● Réalisation de la ZAC Cœur de Carnolès sur la commune de Roquebrune-Cap-Martin

MÉMOIRE EN RÉPONSE À L'AVIS DE L'AUTORITÉ ENVIRONNEMENTALE

Riviera Française Aménagement

Le présent document est la réponse du maître d'ouvrage à l'avis de l'autorité environnementale **MRAe 2021APPACA26/2021-2867**.

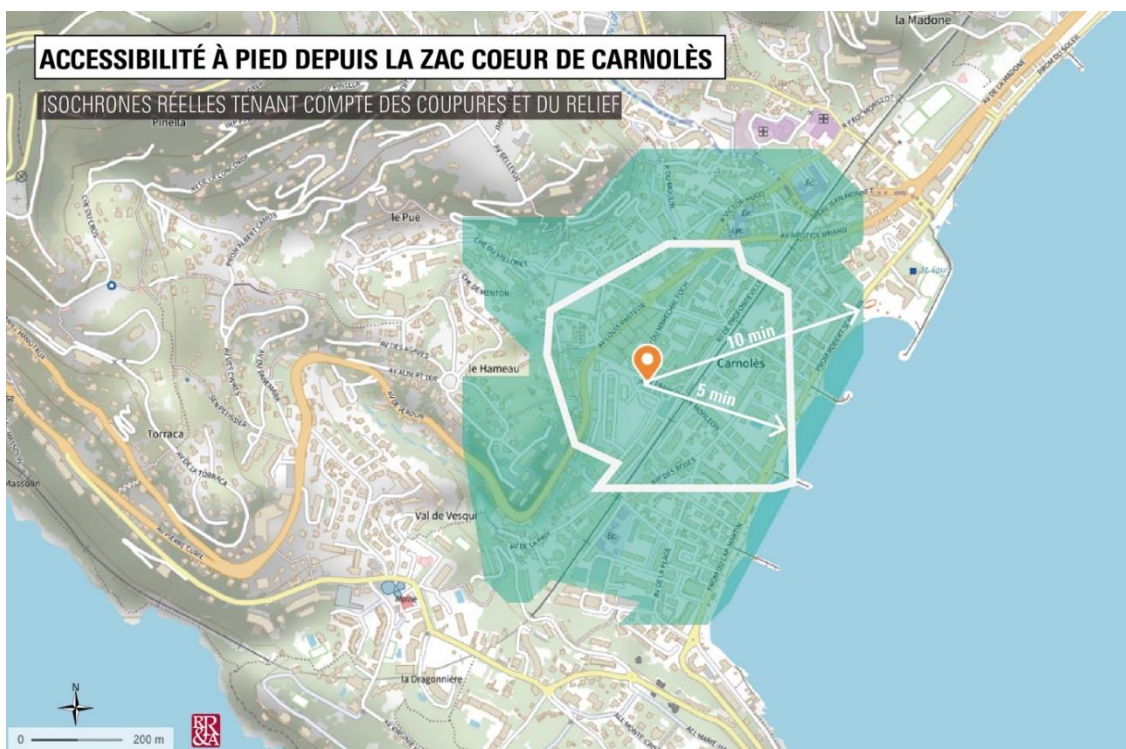
1/ La MRAe recommande de préciser les modalités de désenclavement du secteur de Carnolès, notamment en direction du littoral.

Les éléments du volet Mobilité de l'étude d'impact décrivent la desserte de la ZAC Cœur de Carnolès depuis le réseau viaire qui se compose de

- la RD6007 (avenue de Verdun), voie structurante d'agglomération, qui permet de rejoindre le centre-ville de Roquebrune à l'Ouest, les principaux pôles de l'agglomération, et les villes de Menton, Monaco et Nice.
- l'avenue François Monléon, avenue de la Paix et avenue Maréchal Foch, voies communales qui permettent de rejoindre l'avenue de Verdun et les quartiers voisins, dont le littoral.

Ainsi la desserte automobile en lien avec la ZAC Cœur de Carnolès tire pleinement parti de sa position sur l'avenue de Verdun. Cela permet d'éviter de surcharger les autres voiries, plus apaisées en termes de flux automobiles.

Néanmoins, le littoral est accessible pour la voiture par les avenues François Monléon et de la Plage bien que ces voiries aient des gabarits réduits au niveau des franchissements de la voie ferrée sur talus au sud du projet urbain. De plus, l'avenue de Verdun permet de rejoindre la route du littoral (Avenue Schumann RD52) à la sortie de Roquebrune-Cap-Martin au NE à 500 m du carrefour Verdun-Monléon. Mais notons surtout que depuis la ZAC Cœur de Carnolès, le littoral est accessible à pied et à vélo. Il se trouve en effet à environ 300 m soit 5 minutes à pied des futures habitations.

Cartographie des niveaux sonores en situation de calage du modèle

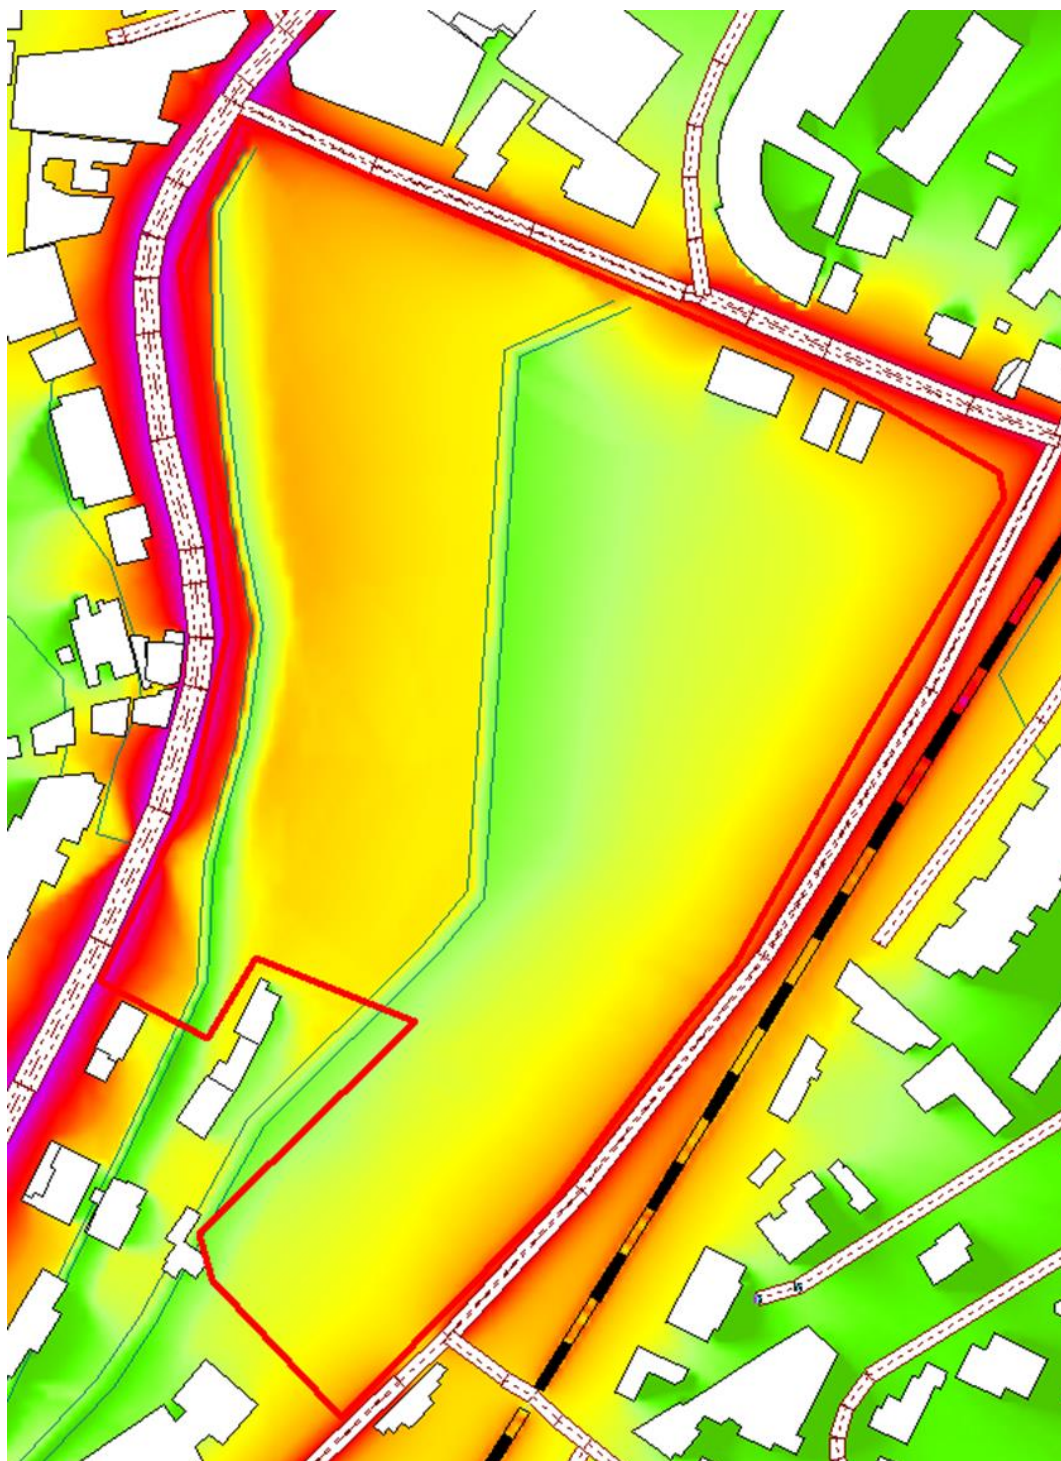
2/ La MRAe recommande de compléter l'étude acoustique par l'évaluation des nuisances sonores occasionnées par le projet et par la déclinaison opérationnelle des mesures permettant de réduire les effets potentiellement néfastes sur les populations exposées au bruit.

Les résultats de l'étape de calage sont satisfaisants compte tenu du contexte complexe du secteur : topographie très accidentée entre la RD 6007 (43 mNGF) et la voie ferrée (10 mNGF) et petites sources sonores multiples constatées en milieu urbain.

L'étape de calage valide donc le modèle numérique tel qu'il a été construit et paramétré.

Cette première simulation, réalisée avec les données de trafics constatées sur site le jour des mesures, est représentée sur l'illustration suivante.

Vue actuelle depuis la RD 6007

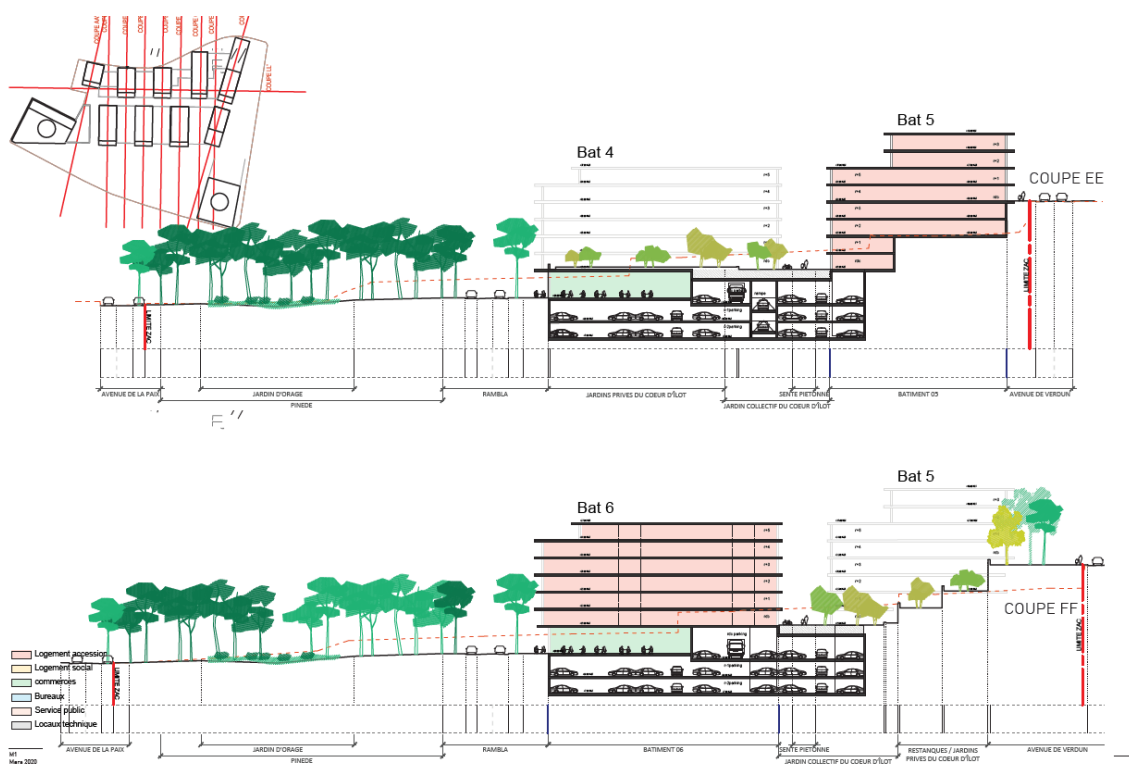
4/ La MRAe recommande de préciser l'analyse des conséquences des démolitions des bâtiments existants sur l'ambiance paysagère initiale du site et d'en tirer au besoin des enseignements pour le réaménagement.

Les travaux de démolition ont aujourd'hui eu lieu mais le site reste fermé au public et enclavé dans le tissu urbain. Ainsi, peu de personne peuvent profiter de la vue qu'offre cet espace excepté en voiture depuis la RD 6007.

La démolition a permis d'améliorer la perception paysagère depuis cette route « belvédère ». Le projet urbain proposé s'insère dans le tissu existant et respecte la topographie actuelle en restanques. Les percées visuelles sur la mer sont conservées grâce à l'implantation des bâtiments en quinconce et à des strates de végétations basses sur les restanques les plus hautes.

Illustration de méthodes « douces » pour le démontage des arbres

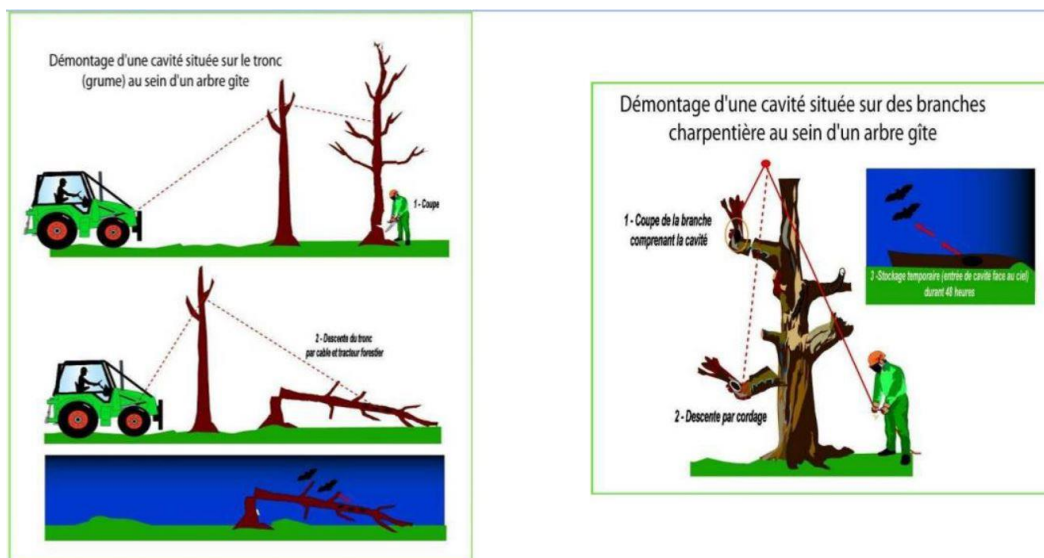
5/ La MRAe recommande de ré-examiner l'évaluation des impacts du projet sur les espèces protégées, et de préciser la séquence ERC.

Concernant les chauves-souris, nous précisons les modalités d'intervention pour la coupe des arbres au niveau desquels des gîtes pourraient être occupés.

Concernant les arbres à enjeu identifiés (gîtes arboricoles potentiels), les opérations d'abattage se dérouleront hors période de reproduction et en plusieurs temps. Premièrement, un élagage des branches saines et sans cavité sera réalisé. Le lendemain ou le surlendemain, les principales charpentières seront coupées et laissées au sol. Elles seront retenues par des cordes, sangles, élingues, pinces pour être déposées au sol sans y être débitées durant au moins 48 heures. Enfin, le tronc pourra être abattu et laissé au sol pendant 48 heures avant d'être débité.

Concernant les arbres à cavités et voués à être abattus, des recommandations seront apportées pour la transplantation si l'état phyto-sanitaire des sujets le permet. Ces arbres seront transplantés au niveau du futur parc paysager ou des espaces verts attenants. L'expert écologue en charge du suivi de chantier sera sollicité pour l'implantation du site de transplantation.

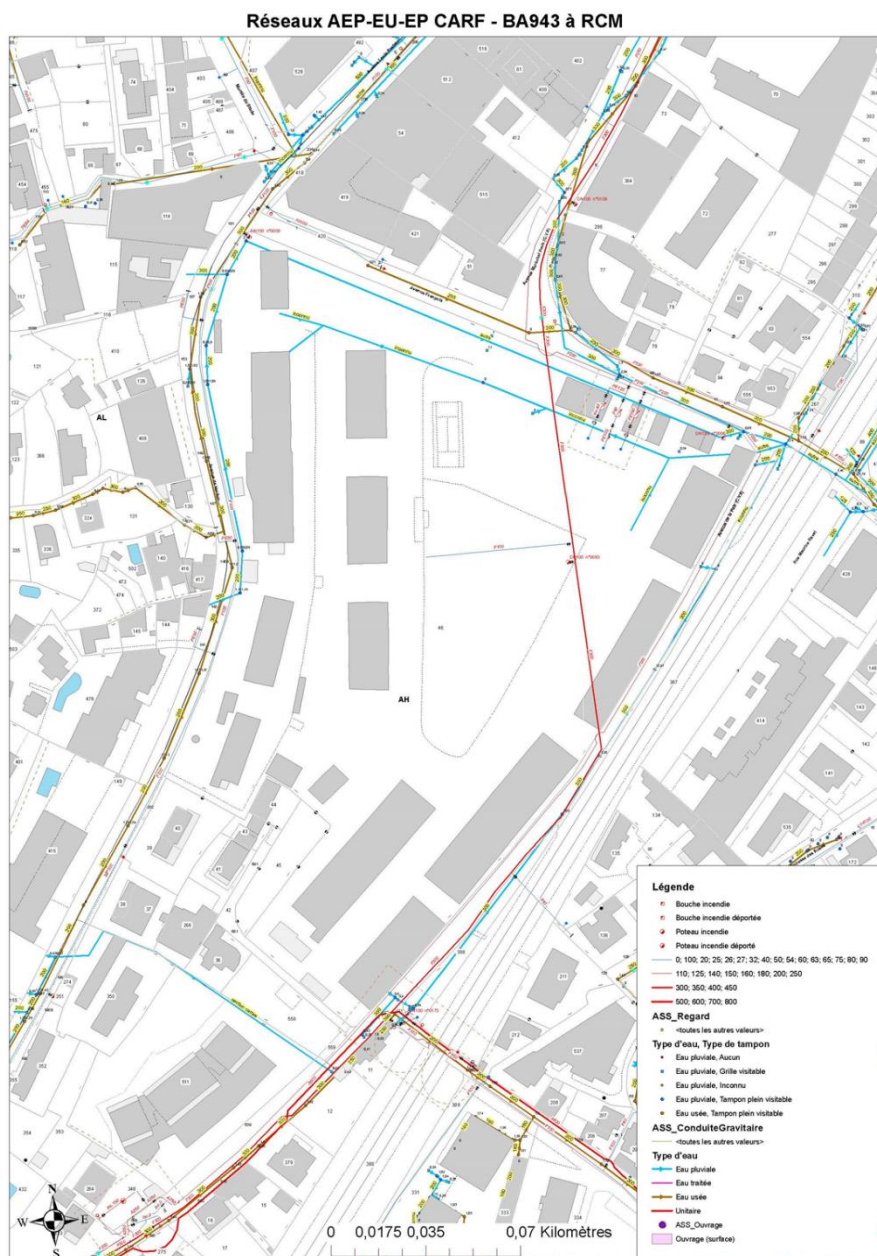
6/ La MRAe recommande de préciser les éléments de continuités écologiques locales à préserver ou à mettre en place, en lien avec les éléments paysagers existants ou prévus par le projet.

La zone de projet n'est pas située au niveau d'une continuité écologique. Ces éléments sont confirmés par le SRCE, le SCoT et le PLU. Dans ce contexte urbain, aucun corridor écologique et réservoir de biodiversité ne sont attendus. Les espèces animales présentes sont communes, opportunistes et caractéristiques des espaces de Nature en Ville. Ces espèces commensales de l'Homme profitent des aménagements urbains pour réaliser l'ensemble (ou une partie) de leurs cycles biologiques. La création d'un parc urbain et l'aménagement paysager des espaces verts permettront à ces espèces de se développer. Plus encore, en phase d'exploitation (à l'issue des travaux) la surface végétalisée sera bien supérieure à celle existante. Cet espace pourra dès lors constituer un espace relais pour les espèces animales qui fréquentent les parcs et jardins de la commune de Roquebrune-Cap-Martin.

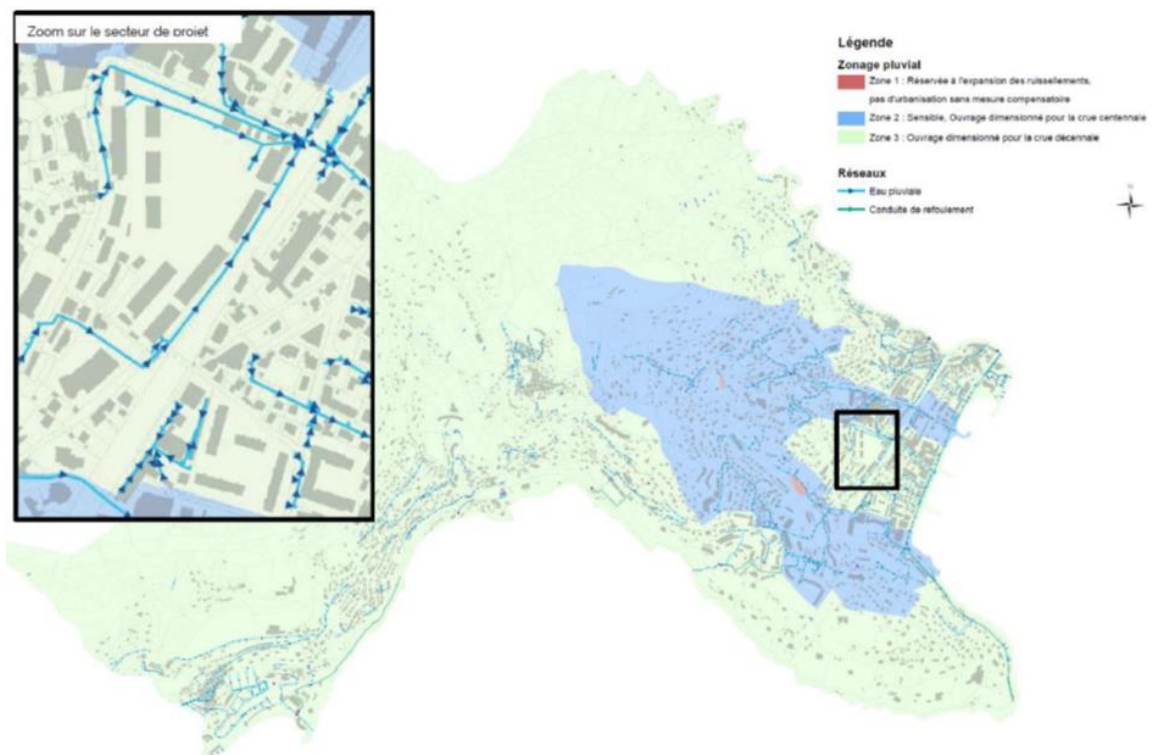
8/ La MRAe recommande de préciser les caractéristiques du réseau pluvial existant et son adaptabilité au projet, ainsi que les modalités de gestion des eaux pluviales qu'il génère. Elle recommande par ailleurs de préciser les caractéristiques du réseau pluvial interne à la ZAC.

En application de l'article L.2224-10 du Code Général des Collectivités Territoriales, un zonage pluvial est institué sur le territoire de la commune de Roquebrune-Cap-Martin en vue de la maîtrise, de la collecte et du stockage des eaux pluviales et de ruissellement.

Ainsi, le projet se situe en zone 3, pour laquelle le débit de rejet maximum autorisé pour tout projet d'imperméabilisation supérieur à 20 m² est fixé à 20 litres/s/ha, valeur basée sur l'analyse des bassins versants non imperméabilisés de la zone d'étude pour une pluie de projet d'occurrence décennale. Afin de permettre de soulager le réseau pluvial communal actuel et au regard des enjeux relatifs à la gestion des eaux pluviales en général, l'écoquartier Carnolès a été conçu sur la base d'une gestion de pluie de projet d'occurrence centennale avec un débit de rejet au réseau réduit à 10 litres/s/ha.
